ZMĚNA Č.1

Zpracoval:	Ing. Jiří Svoboda	Datum:	8.9.2018	Projektování elektrických zařízení Ing. Jiří Svoboda Tel: 723 236 250 E-mail: svoji@volny.cz IČ: 01394223 DIČ:CZ7312225360
Kreslil:	Ing. Jiří Svoboda	Formát:	2xA4	
Projekt:	Oprava osvětlovacích věží žst. Frýdek-Místek		Měřítko:	
Objekt:	SO 01 – Oprava osvětlovacích věží		Tech.zpráva:	
Název výkresu:	Jednopolové schéma rozváděče ROV1		Soubor DWG:	S001-12
		Archivní číslo:		
		12		
		Listů: 1		
		List: 1

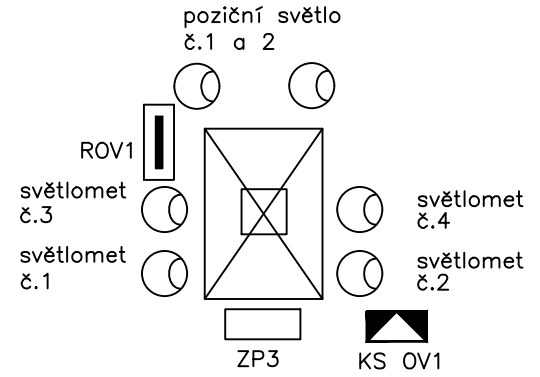
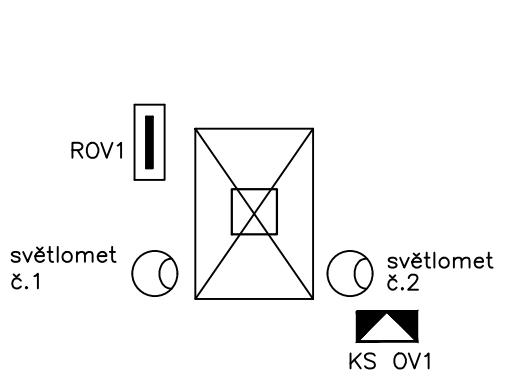
SOUKROMÝ ČIDLO MUSÍ BÝT UMÍSTĚNO TAK, ABY NEBYLO OVLIVNĚNO OSVĚTLENÍM KOMUNIKACE ANI NÁSTUPIŠTĚ.

STÁVAJÍCÍ ROZMÍSTĚNÍ ZAŘÍZENÍ

NOVÉ ROZMÍSTĚNÍ ZAŘÍZENÍ
